ACTA DE LA PRIMERA JUNTA DE ACLARACIONES DE LA LICITACIÓN PÚBLICA NACIONAL No.

CAEV-HIDROCARBUROS-HIDROTERRESTRES 2021-2022-F01-LP

Referente a obra: **CONSTRUCCIÓN DE ALCANTARILLADO SANITARIO PARA LA ZONA CONURBADA (SEGUNDA ETAPA), EN LAS LOCALIDADES DE RAFAEL DELGADO Y JALAPILLA, MUNICIPIO DE RAFAEL DELGADO, VER.**

BOCA DE TORRENTES
 BT-02
 D.E.S.C.
 EMPOTRAMIENTO DE REJILLAS
 MARZO DE 2022
 1 OF 1
 DR. ENRIQUE FLORES RIVERA
 INGENIERO DE PROYECTOS DE INFRAESTRUCTURA

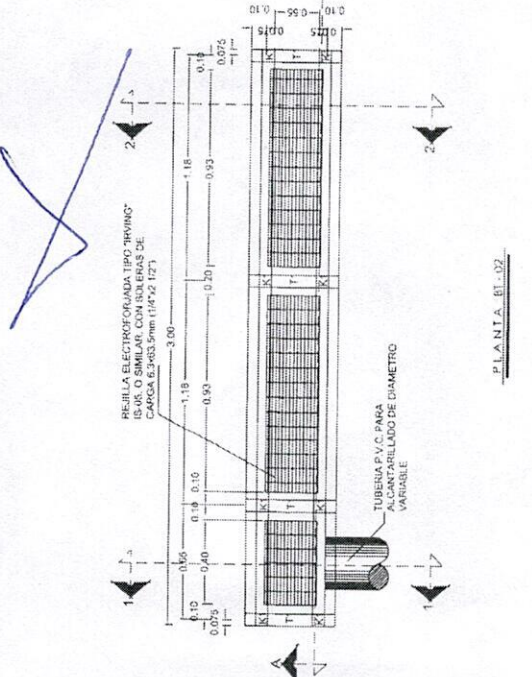
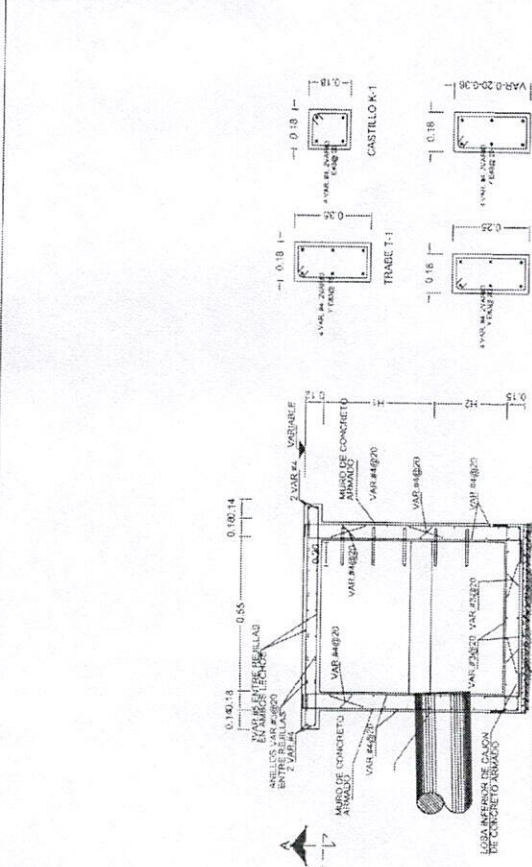
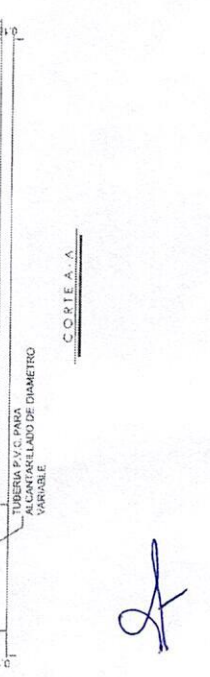
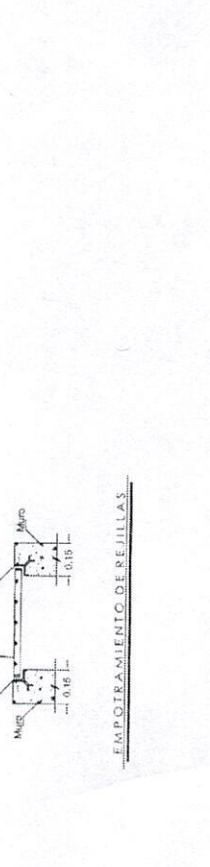
1.- Dentro de la descripción del concepto 3150 02A de la partida colector Rafael Delgado se menciona que se realizará según plano, en el documento No. 9 referente a los planos de proyecto no se incluye el detalle constructivo del concepto. Se solicita se nos proporcione el detalle constructivo del concepto 3150 02A.

R: Se anexa plano CAEV-135-0001-214/22, donde se incluyen detalles constructivos, referente al concepto 1350 02A
